Procedura aperta ex art. 183 commi 1-14 d.lgs. 50/2016 s.m.i. per l'affidamento in project financing della concessione di lavori pubblici avente per oggetto la progettazione definitiva ed esecutiva, l'esecuzione dei lavori per la REALIZZAZIONE DEL PORTO TURISTICO E DELLE OPERE CONNESSE NEL COMUNE DI SANTO STEFANO DI CAMASTRA nonché della loro gestione economico-finanziaria

IDVIP (3844) Istruttoria V.I.A. - Richiesta di integrazioni
prot. n. m_ amte.DVA.REGISTRO UFFICIALE.u.0006689.20-03-2018

**SUPERAMENTO CRITICITÀ NELLE AREE
SOTTOPOSTE A VINCOLO IDROGEOLOGICO,
RISCHIO IDRAULICO E IMPIANTO DI
DEPURAZIONE**

Richiesta di integrazioni – *Punto 7* – Approfondimenti e soluzioni progettuali/mitigazioni al fine di superare alcune criticità relative alle aree sottoposte a vincolo (idrogeologico, rischio idraulico, impianto di depurazione)

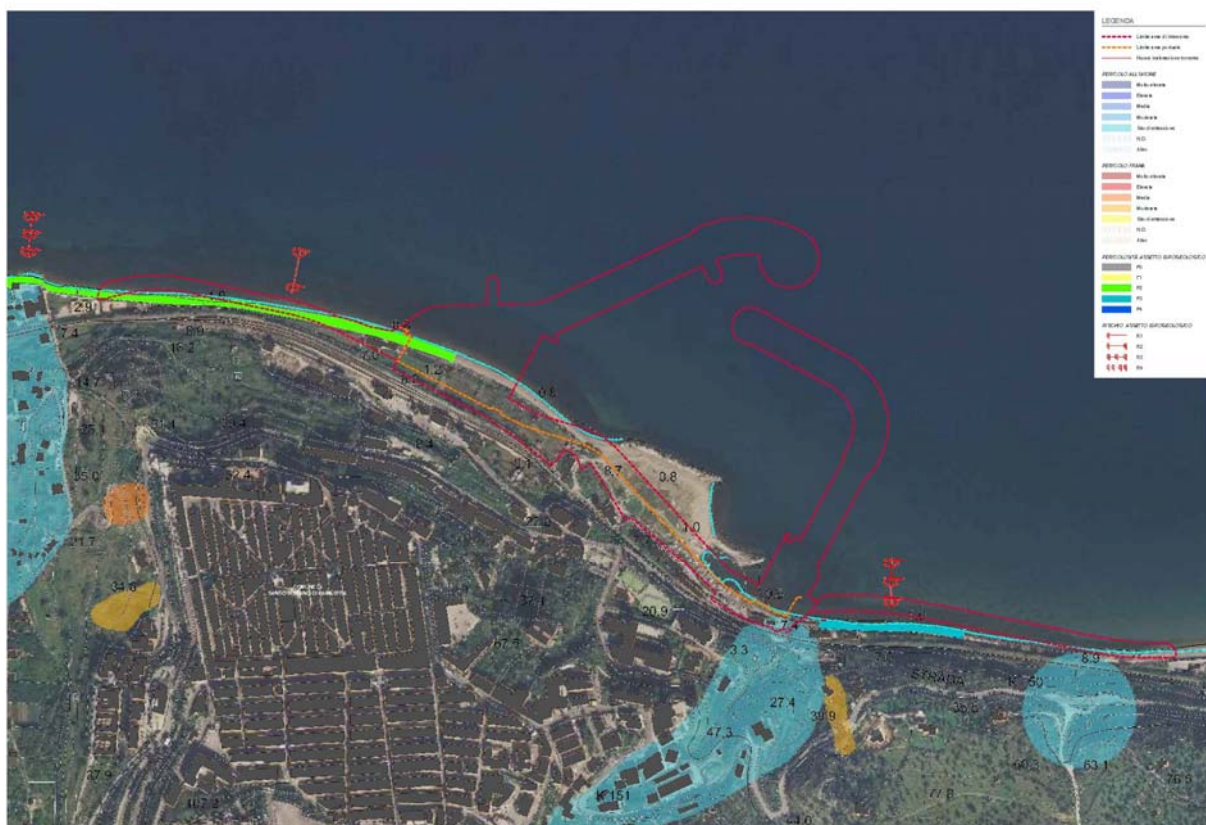
Dalle carte tematiche del PAI si evince che l'area portuale non ricade in siti soggetti a fenomeni di dissesto mentre viene classificata l'area in corrispondenza dei valloni Tudisca e Pecoraro come "Sito d'attenzione" in relazione alla pericolosità idraulica per fenomeni di esondazione e quindi R3 come rischio idraulico.

Di seguito per una migliore visione d'insieme è rappresentata la corografia dell'area con sovrapposte le opere di progetto e le aree classificate dal PAI

Nell'ambito del progetto presentato si è pertanto dovuto tener conto di tale segnalazioni riportate nel PAI e sono stati previsti i necessari interventi di mitigazione del rischio.

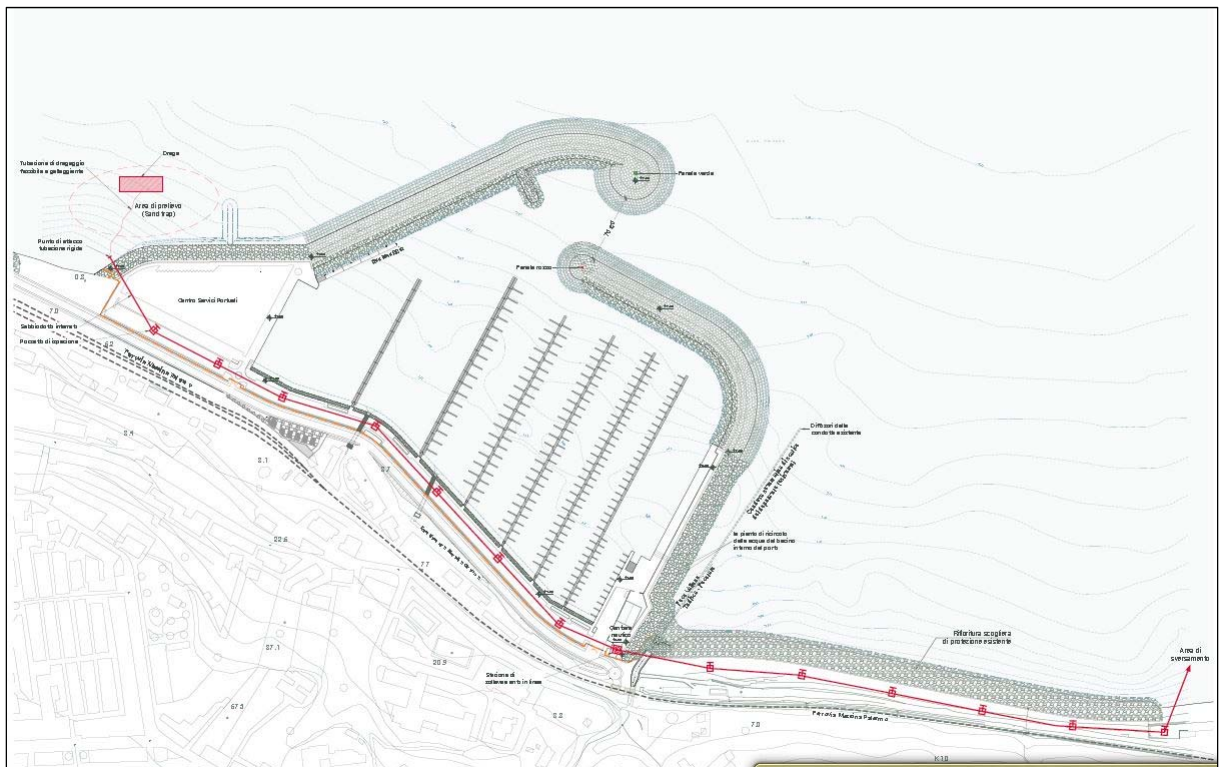
Analoga scelta è stata fatta lato Ovest per mitigare il rischio R2 previsto nel PAI. Come detto in precedenza, oggi esiste un muro di protezione di altezza variabile che è stato nel passato eretto a difesa del rilevato ferroviario che qui si avvicina molto alla linea di battaglia.

In merito alla protezione dall'erosione della linea di costa nell'area ad Est del nuovo porto e classificata nel PAI con rischio R3, è prevista **la rifioritura della scogliera esistente** con massi dimensionati e sistemati per sostenere gli effetti delle mareggiate anche più forti, così da far ritrovare l'equilibrio dell'arenile, senza creare quegli effetti di riflessione del moto ondoso e di zappatura del fondale tipici delle opere verticali (muri) oggi esistenti.

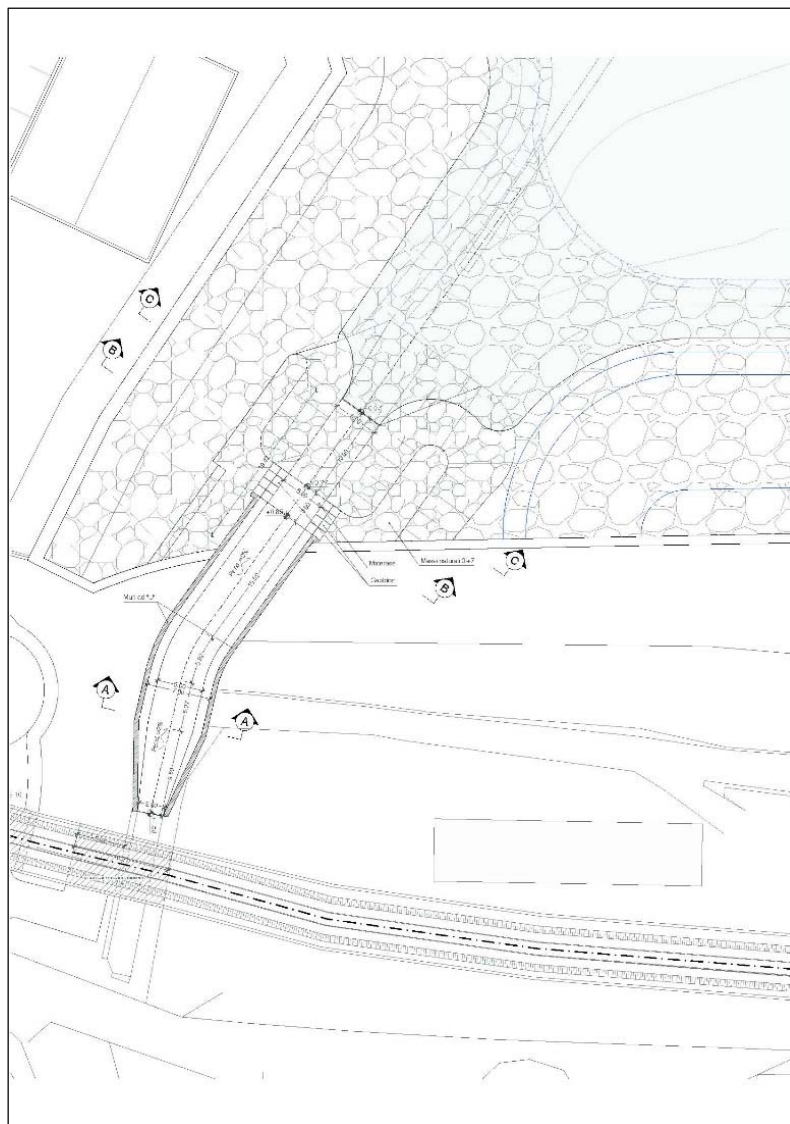
L'altra criticità segnalata nel PAI è in corrispondenza della foce del vallone Tudisca-Pecoraro e del tratto di asta che corre immediatamente a monte che come detto risulta essere a rischio R3 per esondazione in un'area con presenza di abitazioni.

In progetto, tenendo conto di tale evidenza, è stata prevista la risistemazione della foce che oggi è un piccolo fosso in battigia scavato naturalmente dal defluire delle portate.

Viene quindi realizzata una nuova inalveazione a partire immediatamente a valle dell'opera di scavalco della ferrovia in muri ad "U" di larghezza al fondo pari a 5m, di 7 m in testa e di altezza di 2,0 m con una banca intermedia di 1m ed altrettanto alta da ambo i lati.

Lo sviluppo lineare è di ca. 50 m.

La foce vera e propria è realizzata per un primo tratto, a valle dei muri ad "U", con gabbioni di sezione 2,0x1,0m alla base e di 1,0x1,0m in testa e nel tratto esposto alle azioni delle onde in massi naturali di pezzatura 3-7 ton analoghi a quelli utilizzati per la realizzazione della diga foranea.

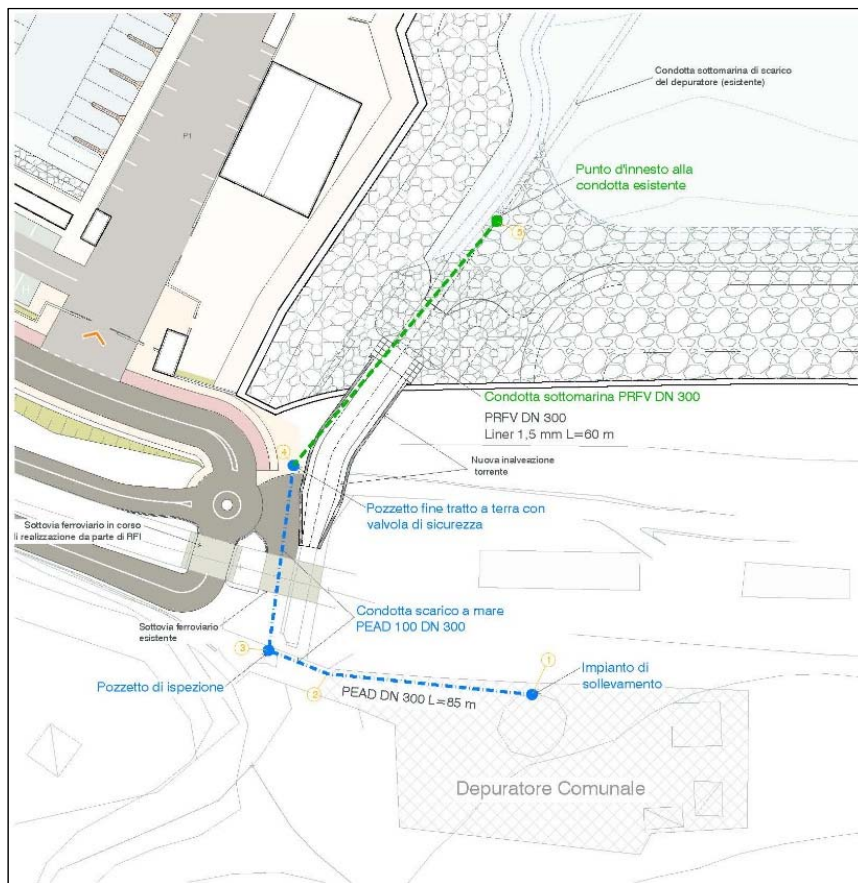
La realizzazione della diga di sottoflutto e della sistemazione della foce del Vallone Tudisca, interferiscono con l'attuale parte a terra di detta condotta e pertanto, il progetto prevede il completo rifacimento del tratto di condotta interferente a partire dall'area interna al depuratore sino al reinnesto della stessa sulla condotta a mare esistente.

Inoltre, nel contesto di realizzazione dei lavori connessi alla costruzione del Porto Turistico, sono previsti tutti gli interventi necessari alla manutenzione ordinaria e straordinaria per il

ripristino/rifacimento della condotta sottomarina di allontanamento delle acque reflue del presidio depurativo sempre in rispetto alla configurazione già prevista nel D.D.G. n° 286 del 15/03/2011 e/o successivo.
